附表一 擬定鳳山市細部計畫 (第二次通盤檢討)暫予保留第十四案(五甲路東側農業區)案土

附表二 擬定鳳山市細部計畫 (第二次通盤檢討)暫予保留第十四案(五甲路東側農業區)案都 市設計基準修正對照表

附表三 變更鳳山市主要計畫 (第二次通盤檢討) 暫予保留第十四案 (五甲路東側農業區) 案、擬定鳳山市細部計畫 (第二次通盤檢討) 暫予保留第十四案 (五甲路東側農業區) 案公開展覽期間公民或團體陳情意見綜理表

附圖 道路系統與道路寬度修正方案示意圖

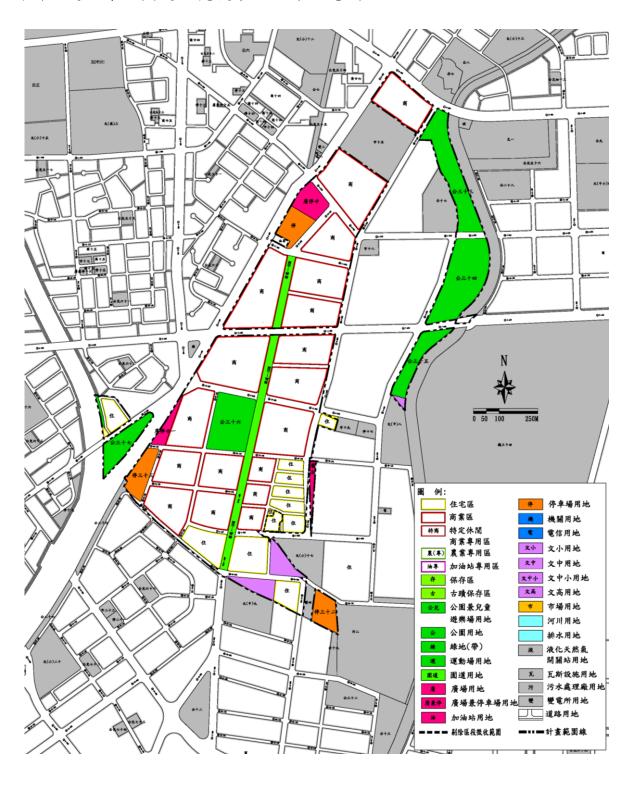
2. 該舊聚落地籍凌	段徵收公益性
				亂,不易建築,	、必要性報告
				透過區段徵收開	經內政部土地
				發後,有利於申 請建築。	徴收審議委員 會審議後涉及
				明 大 示	<b>冒番戦後沙及</b> <b>區段徴收範圍</b>
					調整,再於內
		I			政部都委會審
1					議時修正。
1					議時修正。 2.為減少巷道路
					議時修正。 2.為減少巷道路 口衝突,農業
					議時修正。 2.為減少巷道路 口衝突,農業 區建地目住宅
					議時修正。 2.為減少巷道路 口衝突,農業 區建地目住宅 區之道路系統
					議時修正。 2.為減少巷道路 口衝突,農業 區建地目住宅
					議時 是 是 是 是 是 是 是 是 是 是 是 是 是
					議時 選時 選問 選之重 基 基 是 是 是 是 是 是 是 是 是 是 是 是 是
					議為四區區請請辦地理原建之重動時級突地道新地理價對上土土工工工工工工工工工工工工工工工工工工工工工工工工工工工工工工工工工工工
					議時 選時 選問 選之重 基 基 是 是 是 是 是 是 是 是 是 是 是 是 是

圖8-1:擇一退縮之建築基地位置示意圖

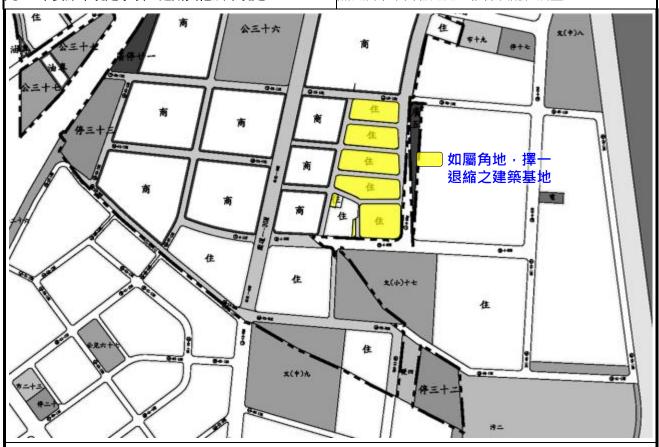
建築基準表				縮建築基準表		
分區及 用地別	退縮規定	備註	分區及 用地別		備註	
住宅。	建築,且不得設置圍籬,並應自 道路境界線至少留設淨寬 1.5 公	應植栽綠化,不 得設置圍籬,但		1.非以區段徵收辦理開發之住宅 <u>區:無需退縮。</u> 2.下圖 8-1 所示範圍之建築基 <u>地:應自道路境界線至少退縮</u>	空地應植栽 綠化,不得 設置圍籬, 但得計入法	
商業	1.臨二-7-40M 計畫道路(油管路) 之建築基地:應自道路境界 線至少退縮 10 公尺建築,且 不得設置圍籬,並應自道路 境界線至少留設淨寬 1.5 公尺 之無遮簷人行道供公眾通 行。 2.其他建築基地:應自道路境界 線至少退縮 5 公尺建築,且 不得設置圍籬,並應自道路 境界線至少留設淨寬 1.5 公尺 之無遮簷人行道供公眾通	應植栽綠化,不 得設置圍籬,但 得 計 入 法 定 空 地。	住宅區	5 公尺建築(如屬角地且兩面 道路寬度不一時,應以較寬道 路為退縮面,兩面道路寬度相 同者,擇一退縮),且不得設 置圍籬,並應自道路境界線至 少留設淨寬 1.5 公尺之無遮簷 人行道供公眾通行。 3.其他住宅區建築基地:應自道 路境界線至少退縮 5 公尺建築 (如屬角地應兩面退縮),且 不得設置圍籬,並應自道路境 界線至少留設淨寬 1.5 公尺之 無遮簷人行道供公眾通行,如	定空地。	
	應自道路境界線至少退縮 5 公尺 建築,本用地內均不得設置圍牆	得設置圍籬,但得計入法定空地。	業 區 公共設 施用地	屬角地應兩面退縮。 應自道路境界線至少退縮 5 公尺 建築,且不得設置圍籬,並應自 道路境界線至少留設淨寬 2 公尺 之無遮簷人行道供公眾通行。 應自道路境界線至少退縮 5 公尺 建築,本用地內均不得設置圍牆 且應自道路境界線至少留設淨寬 3 公尺之無遮簷人行道供公眾通 行。	一綠設但定 退空綠設但定 建空綠設但定 缩地化置 納地 建應,圍納。 築植不籬人。 築植不籬,	
			1. 🗦	考量建築基地之建築配置合理性修 實停廿已調整為「廣場用地」及

圖 1 喬木植栽之處理及人行步道鋪築方式示意圖

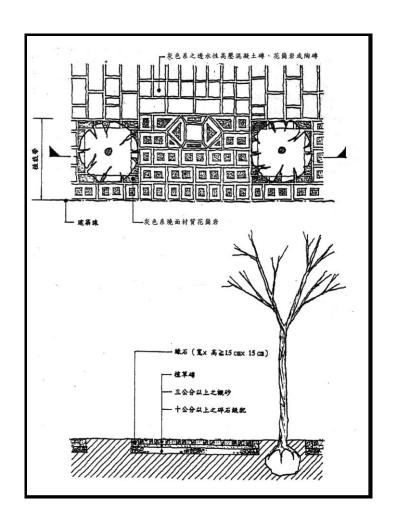
八、公有建築、公共設施及商業場所附屬 10 輛 汽車停車位或 25 輛機車停車位以上之戶外 停車空間者,該停車空間臨地界邊緣應設 置1公尺以上之植栽綠帶。	地形成整體感及平順銜接。	整體感及平順銜接。喬木植栽之處理及人行	
汽車停車位或 25 輛機車停車位以上之戶外 停車空間者,該停車空間臨地界邊緣應設 置1公尺以上之植栽綠帶。 汽車停車位或 25 輛機車停車位以上之戶外 停車空間者,該停車空間臨地界邊緣應設置 1公尺以上之植栽綠帶。		步道鋪築方式詳如圖1所示。	
停車空間者,該停車空間臨地界邊緣應設 置1公尺以上之植栽綠帶。 1公尺以上之植栽綠帶。	八、公有建築、公共設施及商業場所附屬 10 輛	六、公有建築、公共設施及商業場所附屬 10 輛	條次調整
置1公尺以上之植栽綠帶。 1公尺以上之植栽綠帶。	汽車停車位或 25 輛機車停車位以上之戶外	汽車停車位或 25 輛機車停車位以上之戶外	
	停車空間者,該停車空間臨地界邊緣應設	停車空間者,該停車空間臨地界邊緣應設置	
<u>九、</u> 公園用地生態設計原則 <u>七、</u> 公園用地生態設計原則 條次調整並	置1公尺以上之植栽綠帶。	1公尺以上之植栽綠帶。	
	<u>九、</u> 公園用地生態設計原則	<u>七、</u> 公園用地生態設計原則	條次調整並
